## **AVVIO DEL PROCEDIMENTO – RELAZIONE**

VARIANTE SEMPLIFICA AL PIANO OPERATIVO ai sensi dell'articolo 30 della L.R. 65/2014

# Comune di San Quirico d'Orcia

- 1.** Modifica alla scheda norma PUC R1 per il recupero della loggia di Santa Caterina e della vasca termale. Saranno rivisti i termini di cessione della vasca semplificando le ipotesi di intervento al fine di poter permettere in tempi brevi il recupero di un edificio posto al centro del borgo storico e da diversi anni abbandonato senza essere in alcun modo utilizzato. Si riportano le modifiche da apportare al PO:

**Fig. 3 : Regole di impianto (su base Tav.Po2)**

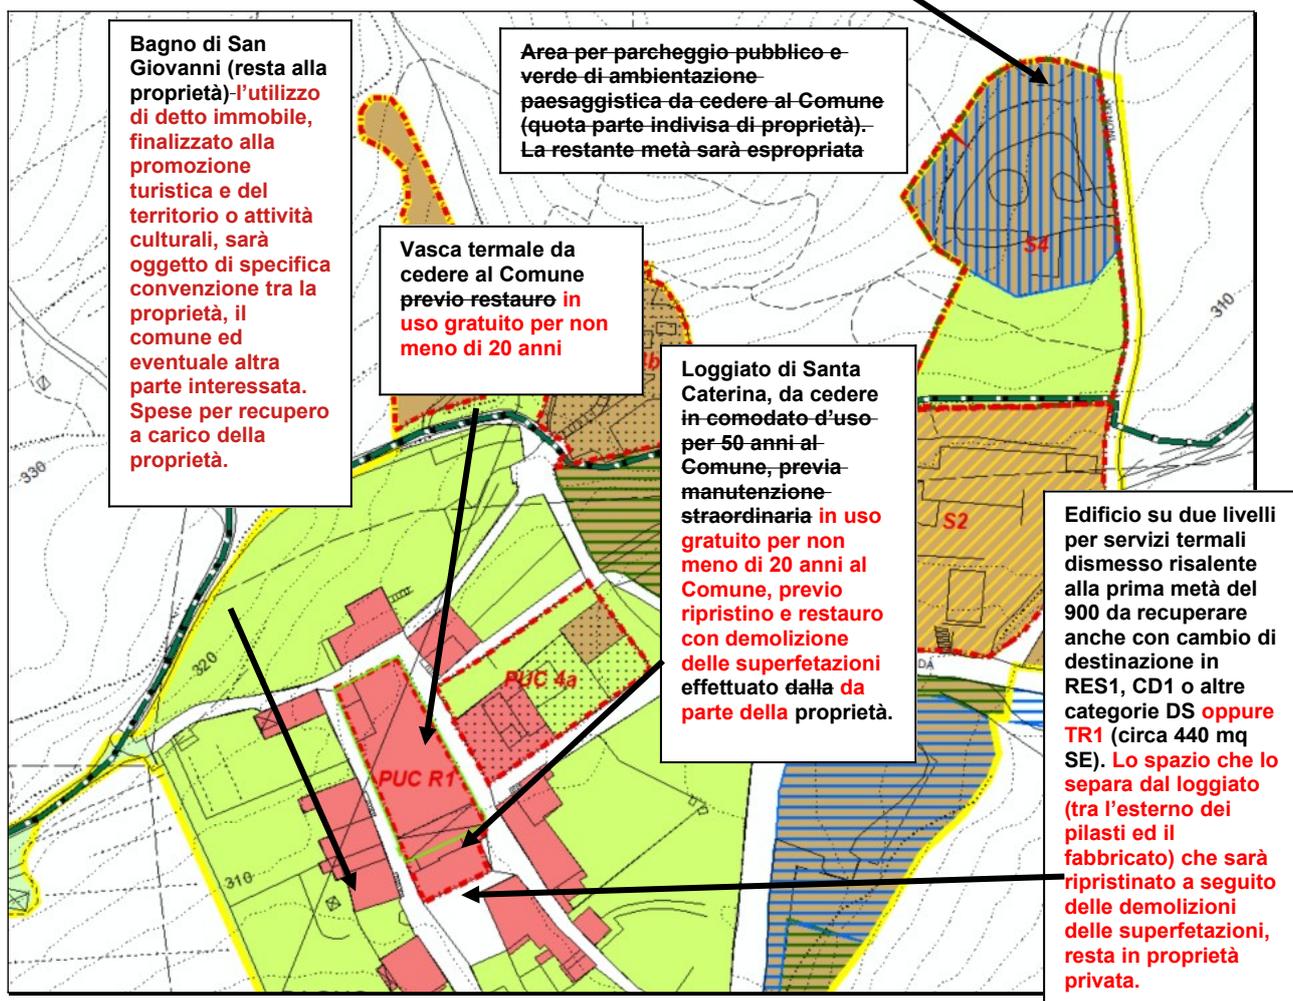
**IPOTESI 1:** l'approvazione del PUC è contestuale a quella della convenzione di cui ai commi 3 e 4 del citato Art. 16, che nello specifico caso in oggetto dovrà fissare anche:

- le modalità di cessione **concessione d'uso gratuita** all'AC **per non meno di anni 20 rinnovabile**:
  - della intera vasca termale di Bagno Vignoni **e del loggiato di S. Caterina**, dal bordo nord fino al limite del loggiato di Santa Caterina a sud **del loggiato**, ad esclusione del loggiato stesso e dei volumi del bagno di San Giovanni e della relativa area di sedime, che conserveranno la destinazione DS4 (v. foto 2 e 3);

- della quota di proprietà (50%) del terreno di circa 5358 mq sottoposto ad esproprio e identificato in Tav. Po2b con la sigla **S4 (v. foto 4)**, dove è previsto il nuovo parcheggio pubblico e la relativa area di ambientazione paesaggistica, immediatamente a nord delle nuove terme pubbliche (TP) e alle cui esigenze è principalmente rivolto; con tale trasferimento di proprietà si considerano assolti gli obblighi in termini di cessione alla AC di aree per gli standard di servizi pubblici.

- Le modalità di intervento di ripristino e restauro, a spese da parte della proprietà, del Loggiato di Santa Caterina, con demolizione delle superfetazioni inserite nello spazio compreso tra la Loggia di Santa Caterina e l'edificio ex termale stesso (v. foto 5). Tale spazio, una volta liberato, resterà nella disponibilità della proprietà, senza obbligo di ripristino della parte di vasca non più esistente. La sua sistemazione ed il suo utilizzo sarà oggetto di valutazioni nell'approvazione del progetto di recupero che interesserà l'edificio termale.

- Le modalità di intervento di ripristino e restauro, a spese da parte della proprietà, del Bagno di S. Giovanni. Il successivo utilizzo di tale immobile dovrà essere verso finalità inerenti la promozione turistica e del territorio oppure legate ad attività culturali, e dovrà necessariamente essere oggetto di ulteriore specifica convenzione sottoscritta tra la proprietà, il comune ed eventuale altra parte interessata.

Fig. 4 : Regole di impianto (su base Tav.Po2) Ipotesi 2

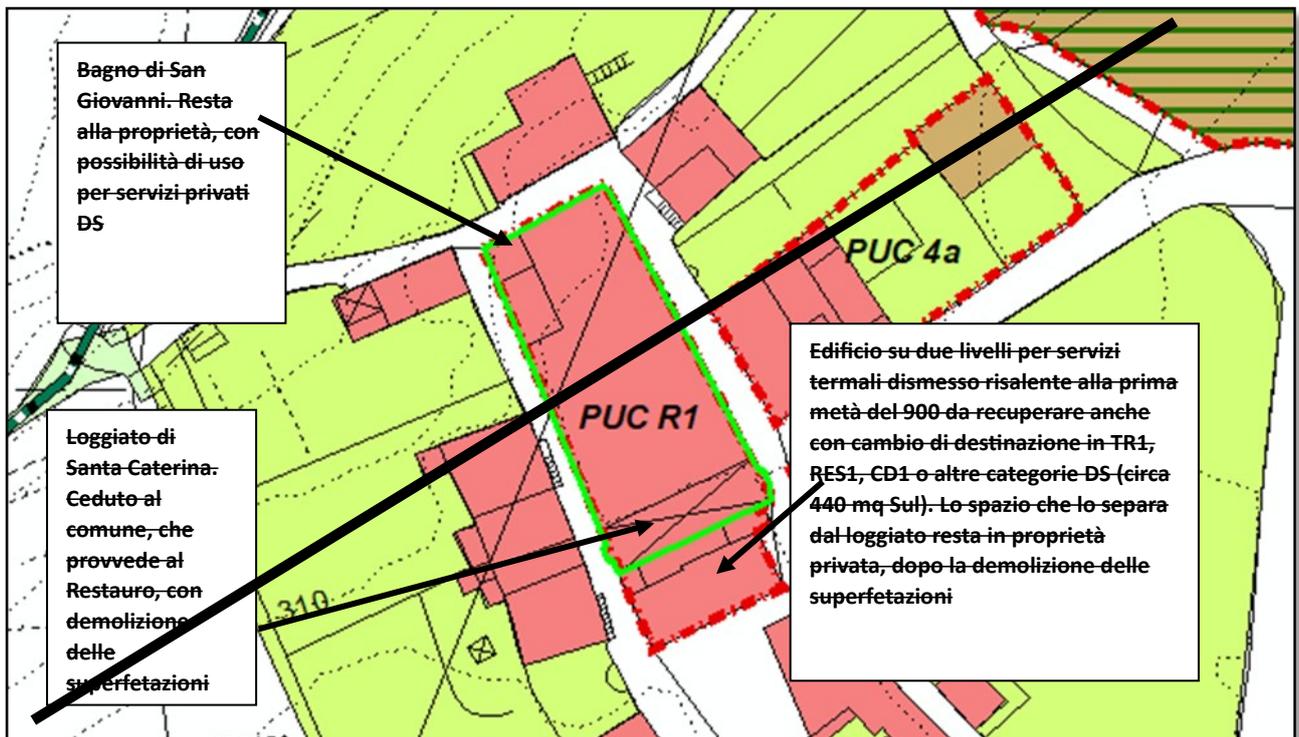
6. **IPOTESI 2:** tale ipotesi integra le possibili destinazioni di cui al co. 1 con la destinazione turistico-ricettiva TR1, per l'edificio delle terme, mentre per il bagno di San Giovanni resta in vigore l'attuale destinazione DS4 Tali possibilità sono condizionate alla approvazione di un intervento di RC di cui all'Art. 23, accompagnato da progetto di restauro (PdR), così come definito al pre-

- le modalità di cessione gratuita all'AC della intera vasca termale di Bagno Vignoni, ad esclusione dei volumi del bagno di San Giovanni e della relativa area di sedime, ma incluso il loggiato di Santa Caterina, che verrà sottoposto, a spese del Comune, ad un intervento di ripristino e restauro, con demolizione delle superfetazioni inserite nello spazio compreso tra la Loggia di Santa Caterina e l'edificio ex termale stesso (v. foto 5). Tale spazio, una volta liberato, resterà nella disponibilità della proprietà, senza obbligo di ripristino della parte di vasca non più esistente. La sua sistemazione sarà oggetto del progetto che interesserà l'edificio termale;
